Keuringsverslag van een elektrische laagspanning- en zeer lage spanningsinstallatie

NIET CONFORM

Straatnaam	Aartshertoginnestraat
Huisnummer	48
Busnummer	0101
Postcode	8400
Gemeente	OOSTENDE
Land	België

Controlebezoek van een huishoudelijke elektrische installatie van voor 1981 volgens (KB 08/09/2019) - AREI Boek 1- hoofdstuk 8.4.3. en 4.2.4.3. en 8.2.1

Afbeelding schakel- en verdeelbord:

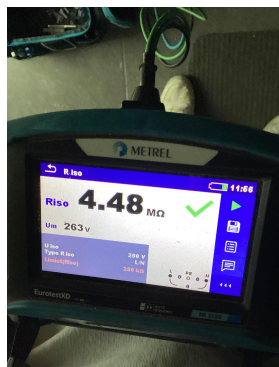
15.01 Het verdeelbord is niet makkelijk toegankelijk. (Boek 1 Onderafdeling 5.3.5.1.C.)

15.02 De aanduiding van de stroomkringen en/of apparatuur, aansluitklemmen, enz dient aangebracht of vervolledigd te worden. (Boek 1 Onderafdeling 3.1.3.1. en 3.1.3.3.A. en 5.1.6.1)

15.07 Verdeelbord dient vervangen te worden, de beschermingsgraad tegen rechstreekse aanraking is onvoldoende. (Boek 1 Onderafdeling 4.2.2.3.)

15.13 De nominale spanning dient duidelijk vermeld te worden op een oordeelkundig gekozen plaats. (Boek 1 Onderafdeling 3.1.3.3.)

17.02 De smeltzekeringhouders of houders van kleine vermogensschakelaars met pennen met een sectie kleiner dan 10mm² dienen voorzien te worden van kalibreerelementen. (Boek 1 Onderafdeling 5.3.5.5.A.)
